平成26年8月6日 原規技発第1408062号 原子力規制委員会決定

日本機械学会「発電用原子力設備規格 材料規格（2012年版）」（JSME S NJ1-2012）に関する技術評価書の策定について

「発電用原子力設備規格 材料規格（2012年版）」

に関する技術評価書

図 1 ASME 規格相当材同定フロー (検討チーム第 1 回会合 資料 1-4)

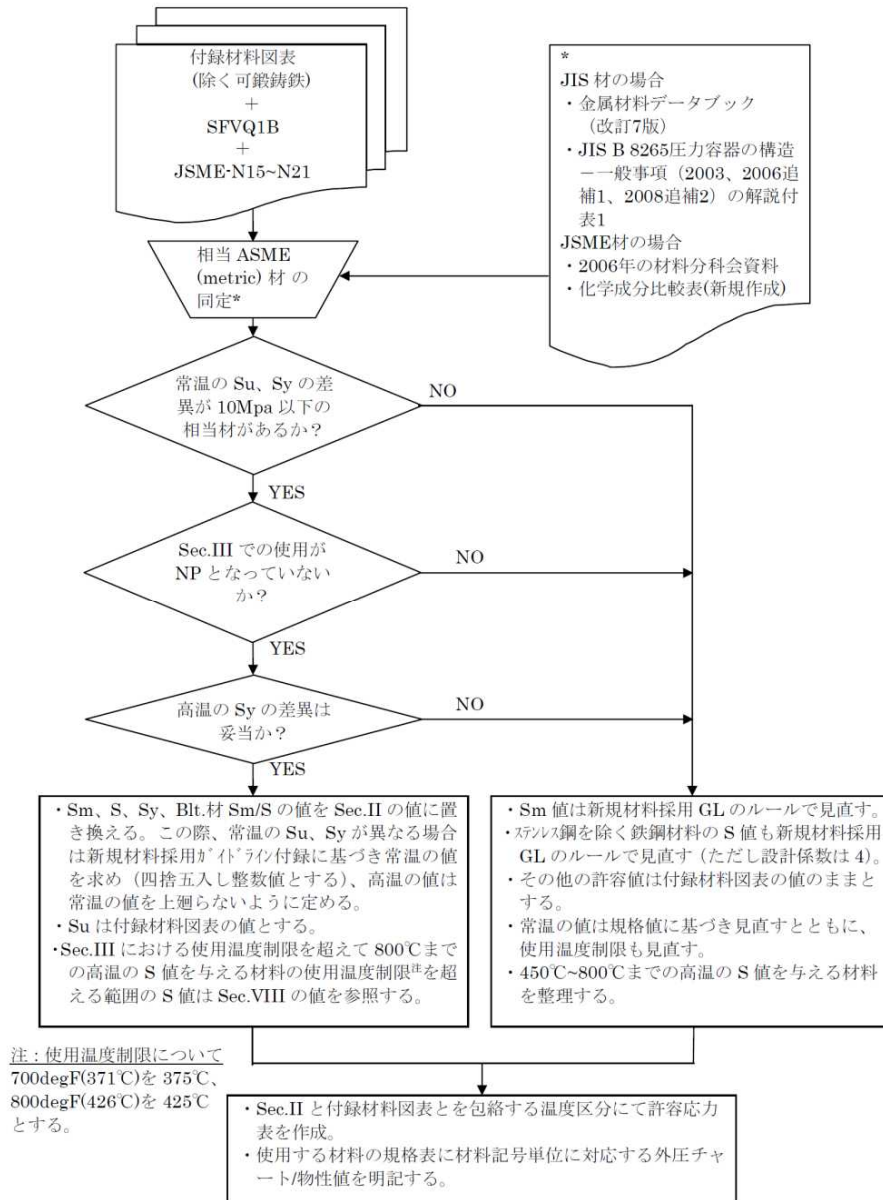
日本機械学会は、JIS 材の場合は金属材料データブックと JIS B 8265 を、原子力発電用規格材 (JSME 材) の場合は 2006 年の発電用設備規格委員会材料分科会資料と化学成分比較表をもとに、化学的成分等から相当 ASME 材を選定し、機械的性質を比較して、ASME 規格相

当材を同定したとしている（図 1 参照）。

日本機械学会において、金属材料データブック、JIS 等を参考に化学的成分がほぼ一致する材料を選定し、常温の  $S_y$  と  $S_u$  について ASME 規格値との差異が 10MPa 以下であること、かつ高温の  $S_y$  の差異の妥当性 (高温の  $S_y$  や  $S_u$  のトレンドカーブ、値の保守性等) を確認していることから、日本機械学会による ASME 規格相当材の同定方法は技術的に妥当と評価する。

図-1 高強度鉄鋼品の温度と引張り強さの関係(Su値)

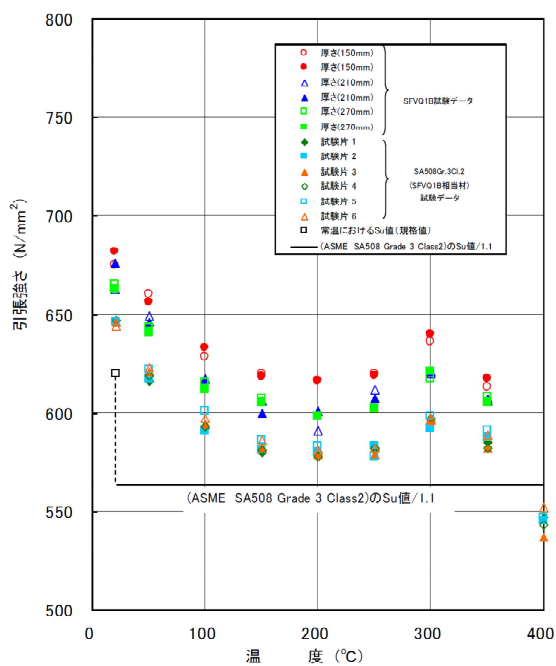
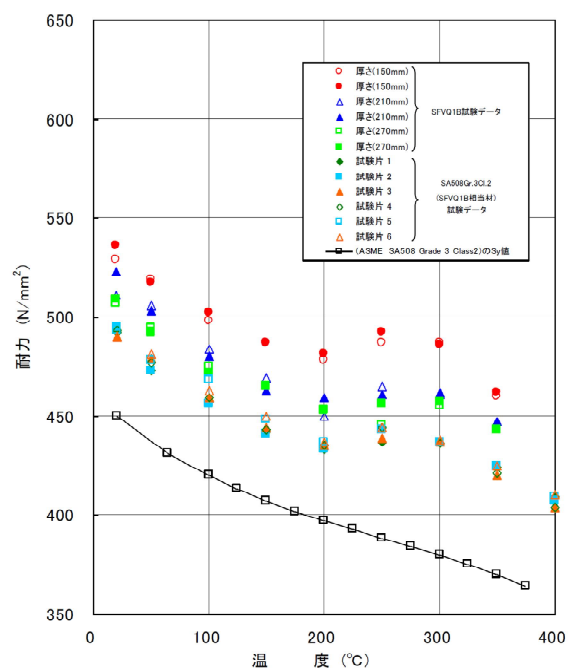
SFVQ1B の  $S_u$  値は常温で (SA508 Grade3 Class2 の) ASME 規格値、常温以外では ASME 規格値の 1/1.1 倍を用いている。しかしながら、375°Cにおける SFVQ1B の  $S_u$  値の実測値は得られておらず、かつ、400°Cにおける  $S_u$  値の試験データが ASME 規格値の 1/1.1 倍より低くなっていることから、375°Cの  $S_u$  値が ASME 規格値の 1/1.1 倍を下回る可能性がある。このため、350°Cと 400°Cにおける試験データの最小値の平均から算出した値を採用している。しかしながら、この方法は試験データに依存しており、SFVQ1B の 375°Cの  $S_u$  値が必ずしも ASME 規格値の 1/1.1 倍より低くなるとは限らないと考えられる。このため、 $S_u$  値が ASME 規格値の 1/1.1 倍を下回るようにするため、350°Cの ASME 規格値の 1/1.1 倍と 400°Cにおける試験データの最小値の平均を 375°Cの  $S_u$  値とし、375°Cにおける機械的性質について、 $S_u$  値：550 MPa、 $S_m$  値：202 MPa、 $S$  値（設計係数 3.5）：173 MPa とする条件を付すこととする。
